**DIPARTIMENTO AMBIENTE, PAESAGGIO E
QUALITÀ URBANA**
SEZIONE TUTELA E VALORIZZAZIONE DEL PAESAGGIO
Servizio Osservatorio e Pianificazione Paesaggistica

**Oggetto: [ID_VIP: 7378] Procedura di Valutazione d'Impatto Ambientale ai sensi dell'art. 23
del D.Lgs. 152/2006 e ss.mm.ii. e Valutazione di Incidenza Ambientale – Progetto di
riqualificazione con ampliamento di Porto Gaio – Marina di Gallipoli (LE) –
Proponente: Porto Gaio S.r.l.
Riscontro nota prot. AOO 089-28/10/2021/15560.**

Planimetria di progetto

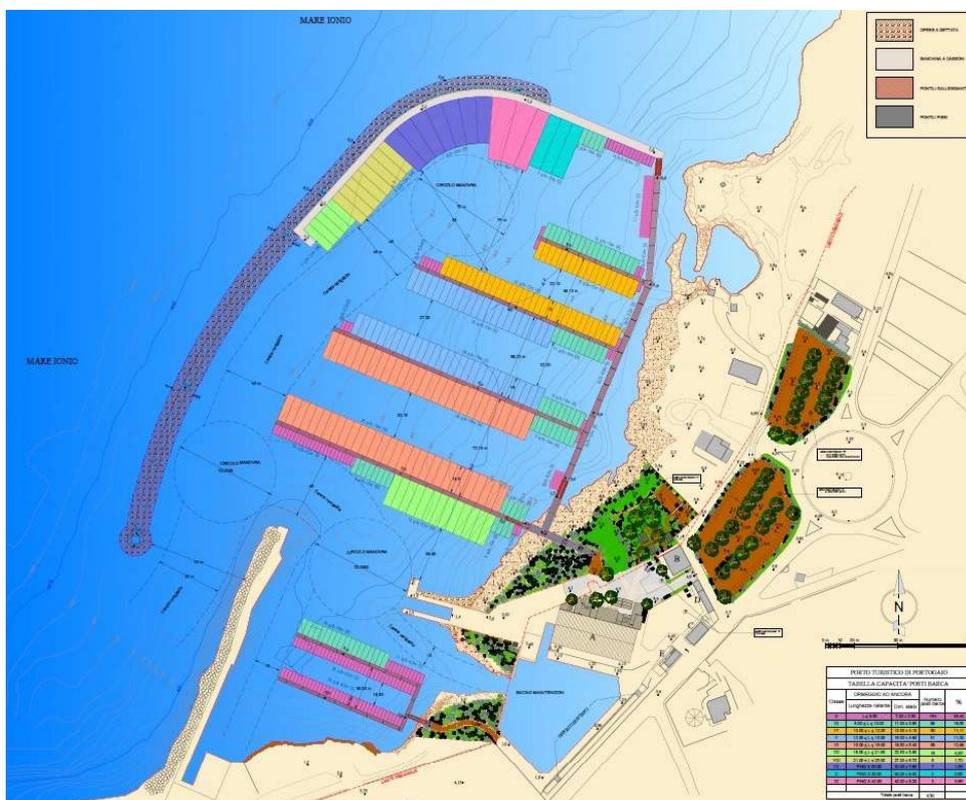
Si riporta quanto affermato da questa Sezione con nota prot. 5656 del 09.07.2018: *“l’intervento in questione, così come proposto, risulta non essere coerente con il contesto paesaggistico in cui si inserisce e va ad alterare l’assetto percettivo-panoramico, che invece è necessario salvaguardare, del paesaggio costiero godibile sia dall’interno che dal mare caratterizzato dalla presenza di elementi di naturalità e storico-culturali di valore, che contribuiscono a definirne le caratteristiche di pregio paesistico. La realizzazione dell’intervento, oltre a mutare le relazioni fisiche e vive del paesaggio costiero, potrebbe incidere sull’equilibrio ecosistemico ambientale presente nei fondali*

vicini all'area in questione, caratterizzati come detto dalla presenza di praterie di Posidonia oceanica, habitat particolarmente fragile che nell'area in esame sembrerebbe già in stato di sofferenza. Inoltre, dalle foto allegate al progetto si rileva la presenza di elementi tipologici non consoni ai luoghi, quali le ampie vetrate, le coperture delle tensostrutture, l'installazione sulla nuova copertura del capannone esistente di un impianto fotovoltaico di notevole dimensione. Infine, si rappresenta che la proposta progettuale, così come configurata, allo stato, non appare coerente con gli obiettivi generali e specifici di qualità paesaggistica e territoriale dell'ambito paesaggistico interessato (...) e per alcuni aspetti in contrasto con le prescrizioni e le misure di salvaguardia ed utilizzazione delle NTA del PPTR".

A tal riguardo, nella Relazione paesaggistica (pag. 36 e segg.) il Proponente dichiara di aver apportato alcune variazioni al progetto definitivo, in recepimento delle prescrizioni poste in sede di Conferenza dei Servizi preliminare da questa Sezione con la citata nota prot. n. 5656 del 09.07.2018, segnalando in particolare le seguenti modifiche:

"a) molo di sopraflutto:

- segue l'andamento del progetto preliminare rientrando leggermente a nord, con una forma più arcuata, con riduzione dello specchio acqueo interessato. Tale soluzione consente di allontanarsi ulteriormente dal SIC mare, non direttamente interessato dall'opera, a maggiore tutela di rarefatte chiazze di rizomi di posidonia oceanica;

- non si innesta più a terra per evitare di incidere con opere e viabilità su tratti di costa naturale e classificati dal PAI a rischio geomorfologico PG2 e PG3;

- non si innesta più a terra per evitare di incidere sullo scarico della condotta del depuratore ed evitare un suo prolungamento lungo il molo, che avrebbe generato ulteriore impatto sugli habitat marini di pregio;

- è previsto, per gran parte della sua lunghezza, completamente in massi naturali (lato interno ed esterno), senza banchina e muri paraonda, per dissimularne la presenza con un segno più naturale possibile, nel rispetto delle verifiche meteomarine. Tale soluzione, eliminando gli ormeggi sul molo in quella porzione, ha consentito di limitare allo stretto necessario le altezze del molo stesso che possono consentire anche sormonti dell'onda invernali, assorbiti dall'area di manovra. Il tutto consente nelle visuali da mare di mantenere la visibilità della costa esistente e percepire il nuovo molo come elemento naturale (pietra calcarea come quella costiera);

b) sistema di connessione dei pontili:

- i pontili galleggianti di ormeggio delle imbarcazioni (posizionati ortogonali ai venti dominanti nord e sud per maggiore comfort) non si innestano tutti a terra sulla costa, con relativo percorso costiero, ma sono vincolati ad un ulteriore pontile galleggiante che sostituisce la banchina di riva e il percorso di connessione suddetto, evitando di incidere sulla morfologia e sulla copertura botanico-vegetazionale della costa;
- il collegamento pontili-costa è affidato ad un unico punto con pontile fisso in acciaio e legno semplicemente appoggiato al suolo completamente reversibile per non modificare morfologia, vegetazione e visuali;
